# 南京市江北新区管理委员会建设项目批前公示

## NO. 新区 2021G15 地块房地产开发项目规划许可变更

为了提升项目品质，对该项目进行优化调整如下：

附图：6-22

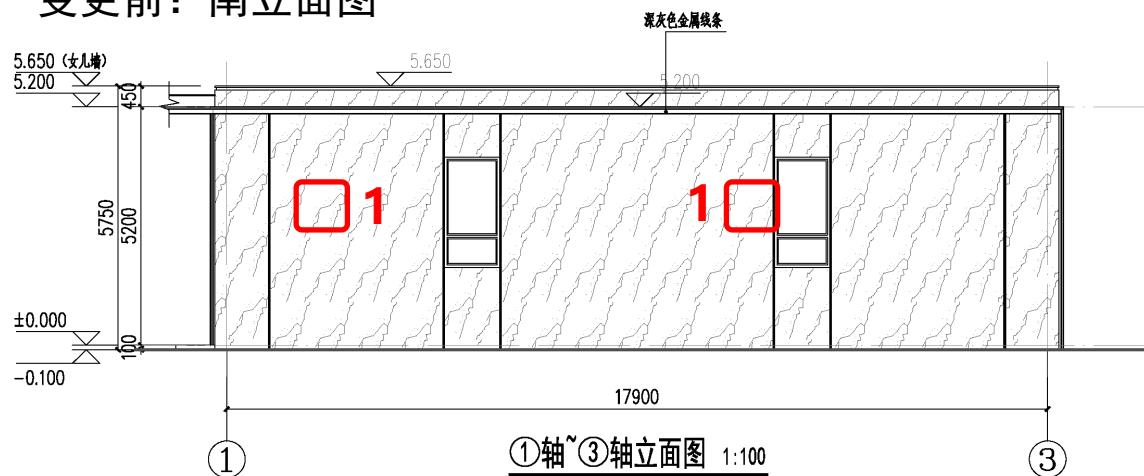
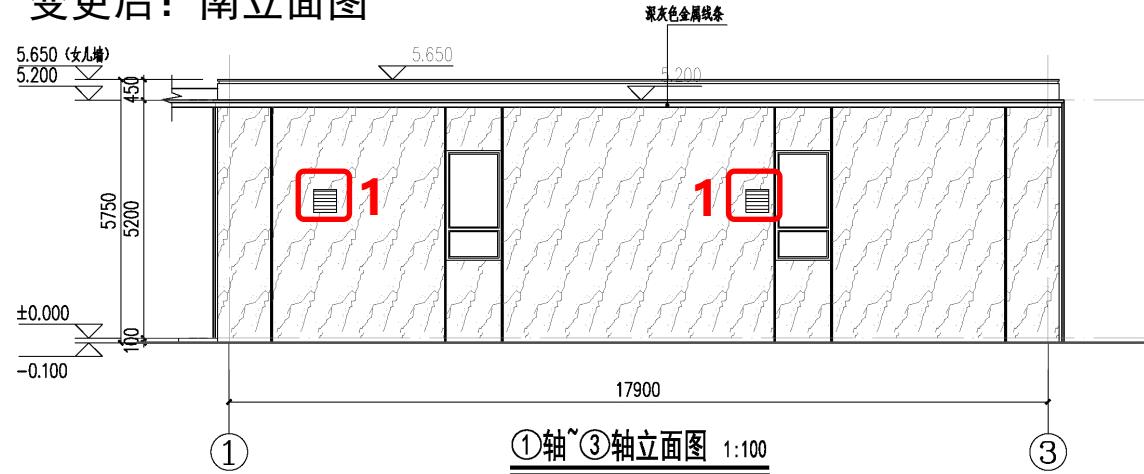
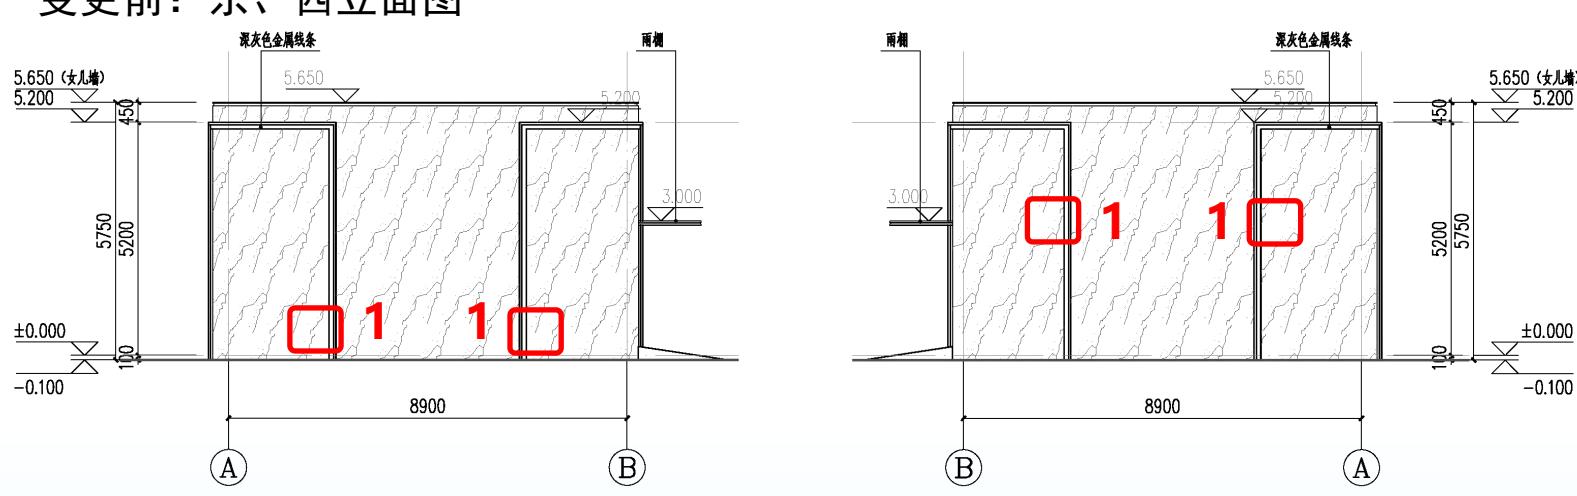
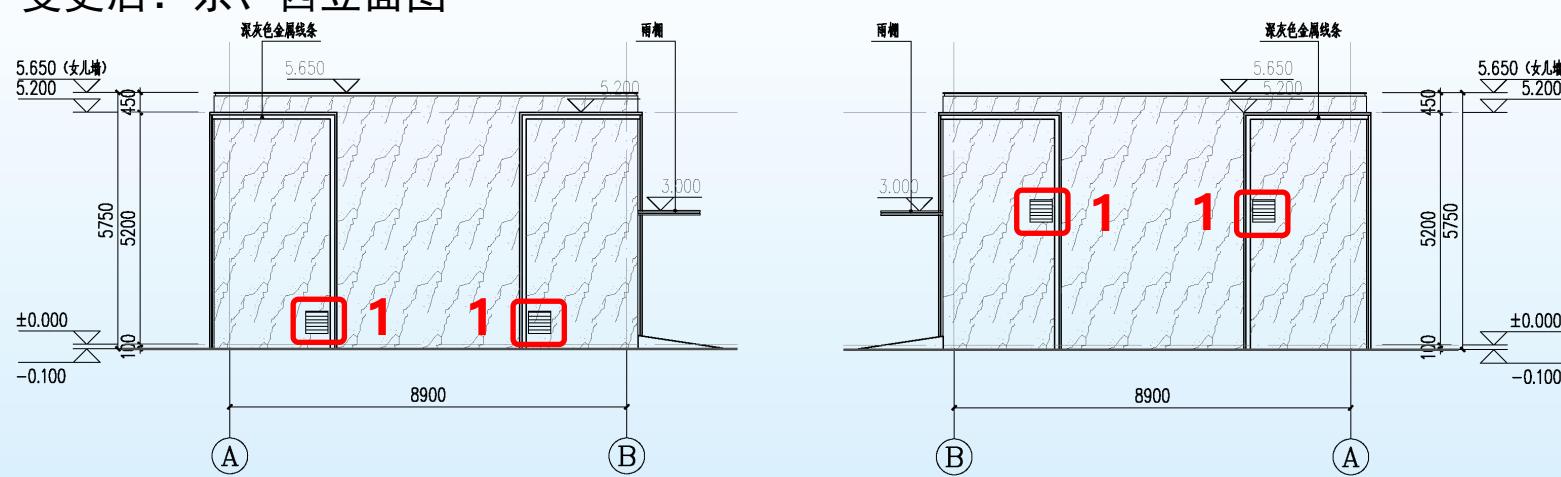
- (1) 2#配电房南、东、西立面增加排风扇。

### 附图：6-23

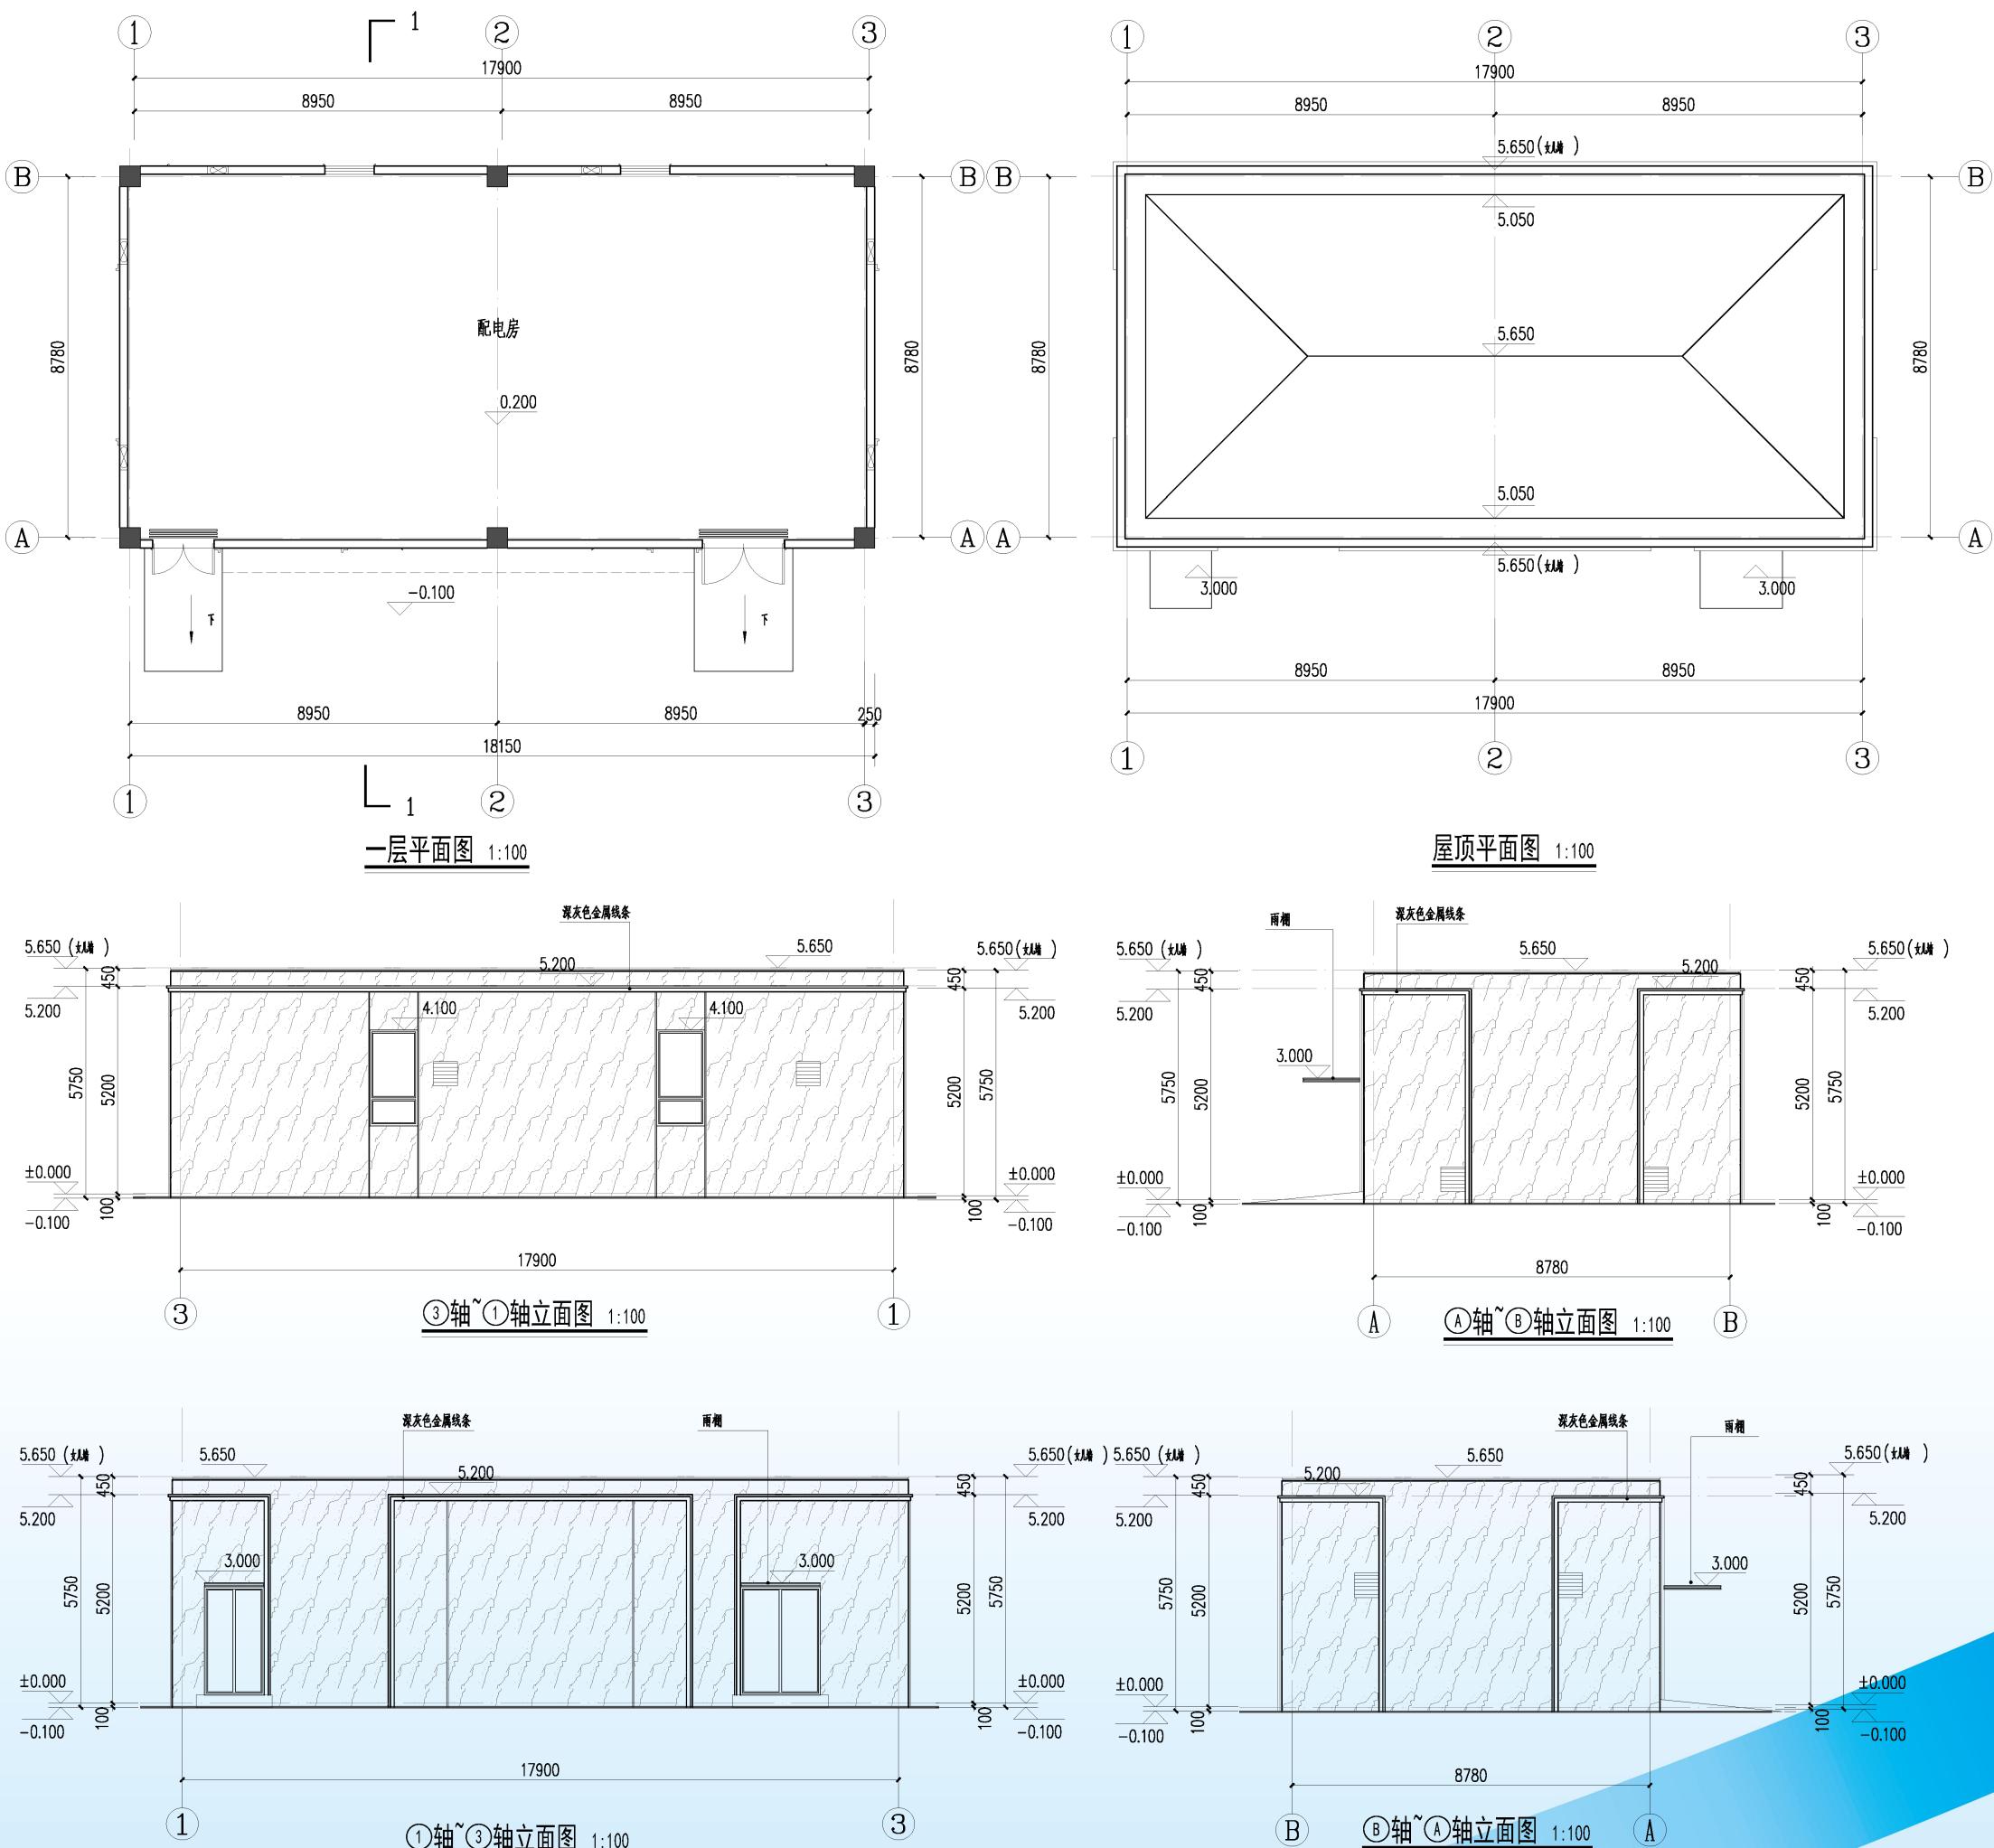
(1) 新增 3#配电房。
